質 疑 回 答 書

令和8年1月5日

水野小学校外5校屋内運動場(外部改修)工事において、下記のとおり質疑がありましたので回答します。

瀬戸市立小中学校屋内運動場空調設備設置工事（外部改修工事）	瀬戸市立小中学校屋内運動場空調設備設置工事（外部改修工事）		図面番号 A-07-06
	[下品野小学校] 立面図	縮尺 1/200 (A3)	
	株式会社 伊藤建築設計事務所	日付 2025.07.28

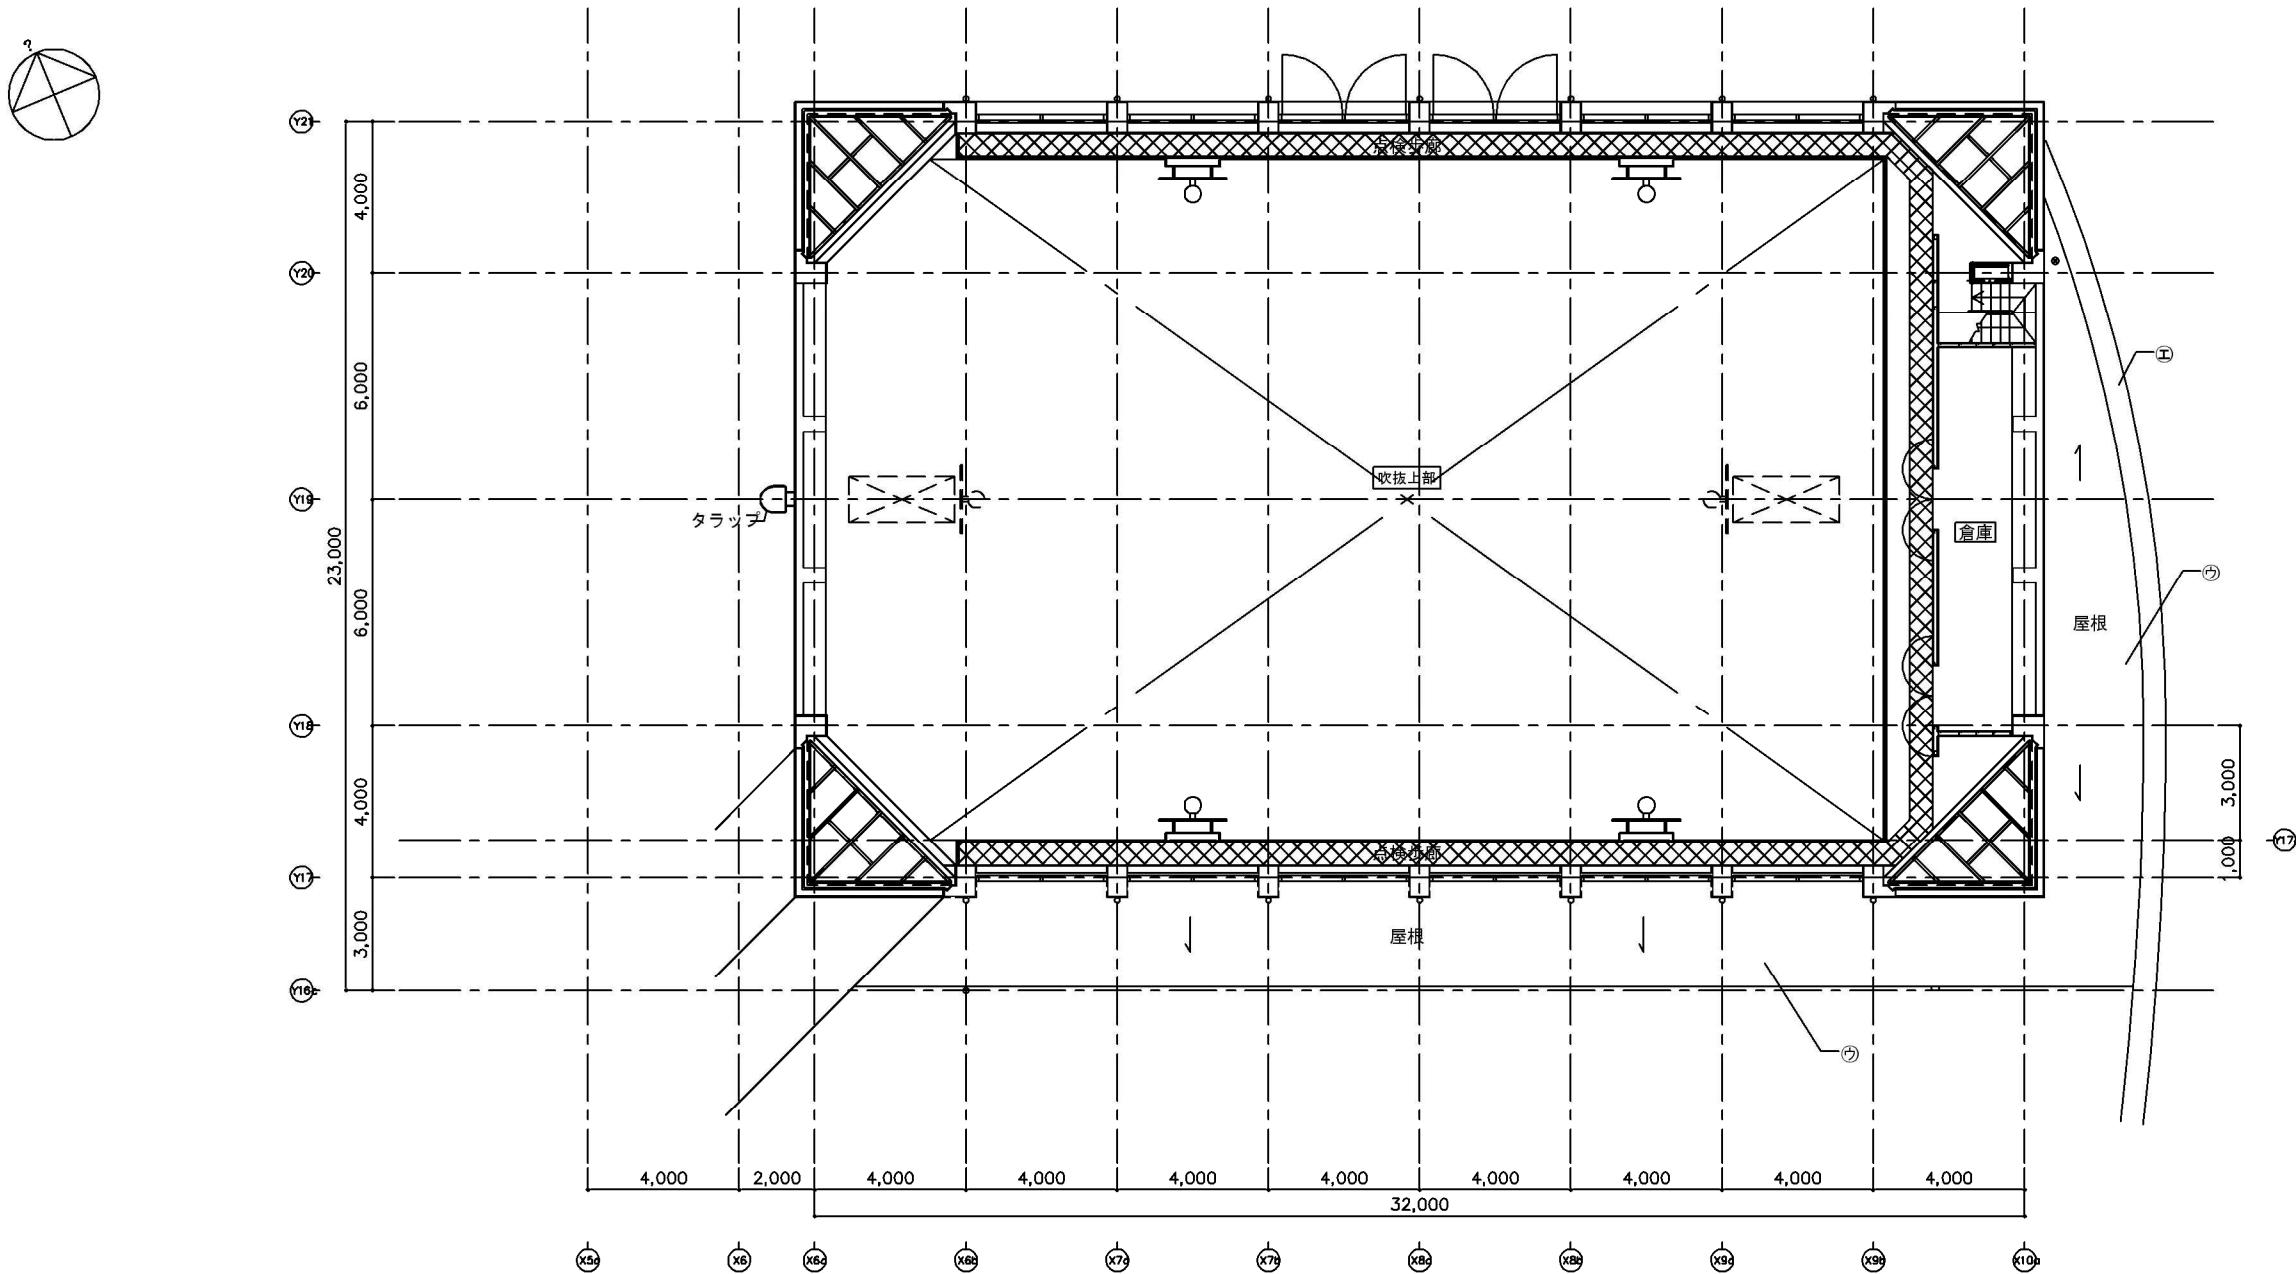
11	A-07-06 下品野小学校	庇、下屋、屋上の軒裏部分はアクリルリシン吹付と複層塗材Eの2種類あります。設計書P.39を正としてよろしいですか。	A-07-06より、庇・下屋・屋上の軒裏はアクリルリシンとします。外壁(梁型含む)が複層塗材Eとして考えてください。
12	設計書 P.39 下品野小学校	外壁改修工事において事前調査の項目がありません。 施工数量は設計書のとおりとし、着手前調査は不要と考えてよろしいでしょうか。	よろしいです。変更協議の対象とします。
13	A-08-04 品野台小学校	質問No.9と同様で図中表記の符号が全て?マークになっております。詳細についてご指示下さい。	添付図面のとおりです。

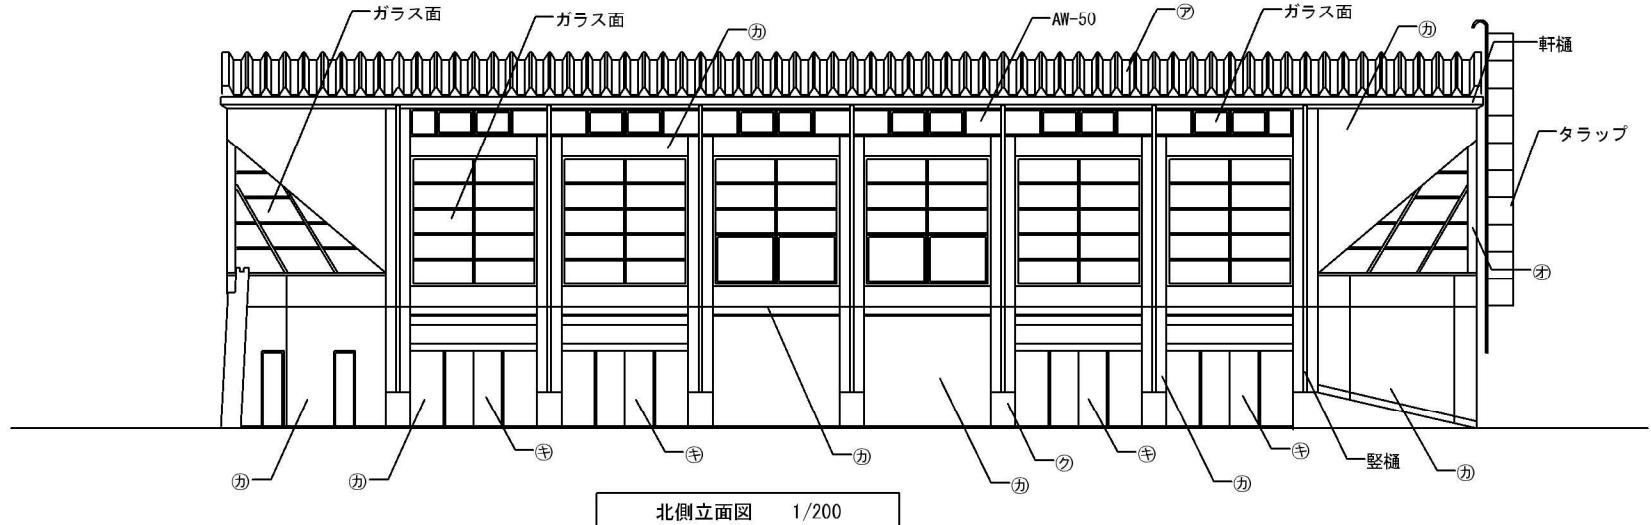
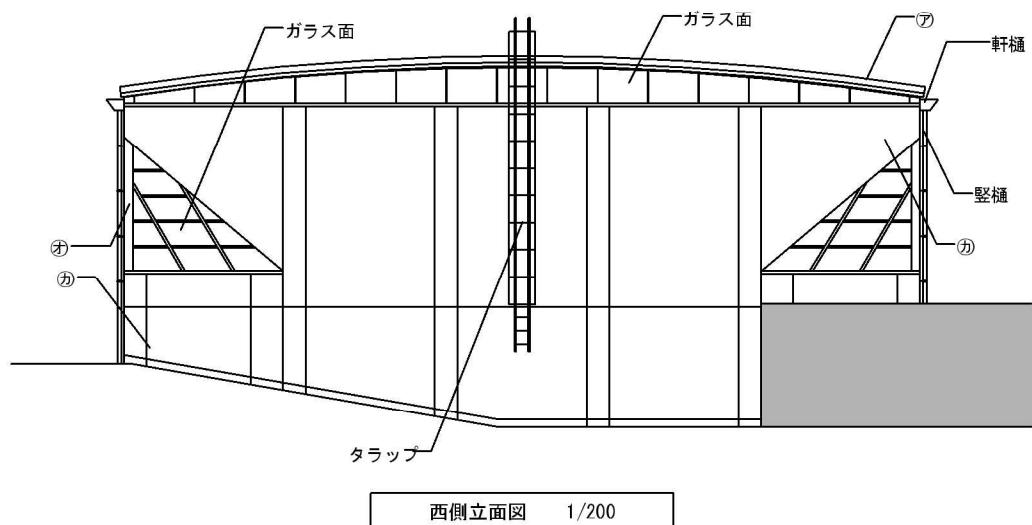
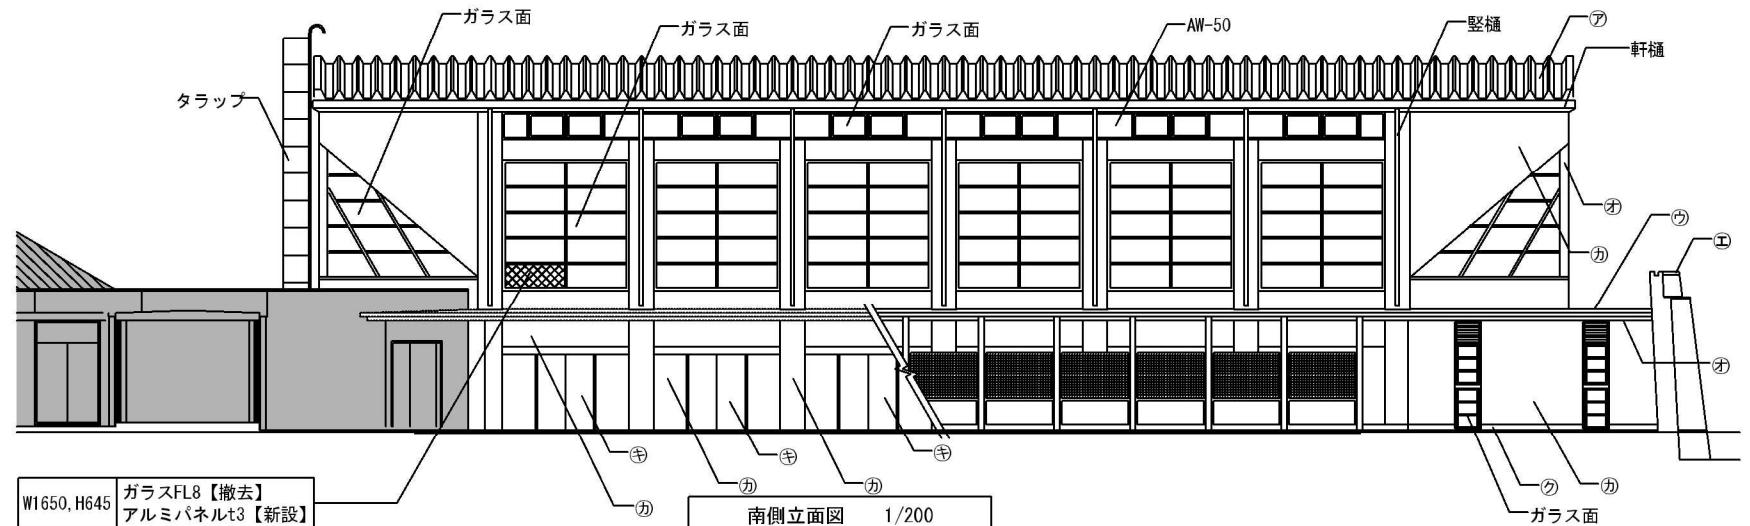
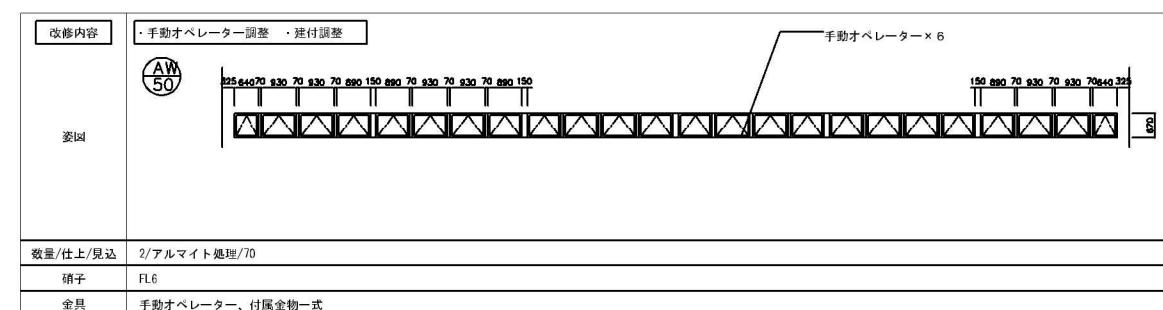
番号	図面No.	質問事項	回答
14	A-08-06 品野台小学校	AW-34の詳細が不明です。ご指示下さい。併せて設計書P.46にガラス撤去がありますが図中では仕様不明です。ご指示下さい。	現地確認で、突出窓が閉まらなくなっていることが確認できました。設計図の通り、建付調整、手動オペレーター調整をお見込み下さい。
15	設計書 P.44 品野台小学校	屋根における既設シール撤去はありますか、外壁サッシ廻りは不要とみなしてよろしいでしょうか。	外壁塗装改修はないため外壁サッシ廻りシーリングは不要です。
16	A-15-03 西陵小学校	下足入れ撤去復旧があります。設計書P.53では2人になっておりますが、人を箇所に読み替えてよろしいですか。	よろしいです。
17	設計書 P.49 西陵小学校	ガラスフィルム施工用の内部足場の項目がありません。 不要とみなしてよろしいですか。	変更協議の対象とします。
18	設計書 P.53 西陵小学校	設計書に水洗い+素地調整がありません。 断熱可とう型改修塗材Eに含めてよろしいですか。	よろしいです。
19	A-24-08 品野中学校	凡例内に外壁撤去・新設が別途工事と記載がありますが、位置がわかりません。またA-24-11でもわかりません。ご指示を下さい。	A-24-08、A-24-09の凡例の通り右斜め斜線の範囲となります。
20	A-24-07 品野中学校	庇屋根の改修内容がアクリルゴム系防水ですがA-24-08ではシリコン系屋根用塗装とあります。また、A-24-11では高弹性厚真膜アクリル系と記載がります。 設計書P.60のアクリルゴム系防水を正としてよろしいですか。	A-24-07、A-24-11、設計書の高弹性厚膜アクリルゴム系防水・防塵工法遮熱仕様を正としてください。
21	A-24-12 品野中学校	図中にラフタークレーンがあります。本工事において揚重機が不要と判断した場合は無しとみなしてよろしいで	よろしいです。 変更協議の対象とします。
22	A-26-02 A-26-05 A-26-12 水野中学校	屋根2の改修方法ですが02と12の図面では改質アスファルト防水、06の図面と設計書P.66ではウレタン塗膜防水になっています。 どちらが正でしょうか。ご指示を下さい。	A-26-02、A-26-12の改質アスファルトシート防水常温密着工法を正としてください。変更協議の対象とします。

23	設計書 P.66 水野中学校	A-26-12よりドレンの撤去新設があります。 大屋根と下屋の合計が8カ所ありますが設計書では4ヶ所です。 図面を正としてよろしいですか。	図面を正しますが、設計書の数量で積算してください。 変更協議の対象とします。
24	A-26-11 水野中学校	暗幕ボックス撤去とありますが設計書に記載がありません。 別途工事とみなしてよろしいですか。	別途発注である水野小学校屋内運動場(空調設備設置)工事での施工となります。
25	A-26-10 水野中学校	建具表AW-4のガラス撤去及び処分、アルミパネルへの更新は別途工事としてみなしてよろしいですか。	同上。
26	設計書 P.66 水野中学校	既存防水層撤去がありますが該当箇所がわかりません。 ご教示下さい。	屋根2の防水層立上り部になります。
27	A-26-10 水野中学校	図中に既設シーリング撤去・新設あります。設計書には数量の記載がありません。 数量のご教示下さい。	421mとなります。変更協議の対象とします。
28	A-08-06 設計書P.46 品野台小学校	設計書にガラス撤去1.1m ² とありますが、AW-34のことでしょうか。また南側立面図に示してある箇所が文字化けして改修内容が読み取れません。改修内容をご指示ください。	ガラス撤去範囲はA-08-06の南立面図のハッチング箇所です。修正図面は添付のとおりです。

W1650, H645 カラスFL8【撤去】
アルミパネルt3【新設】
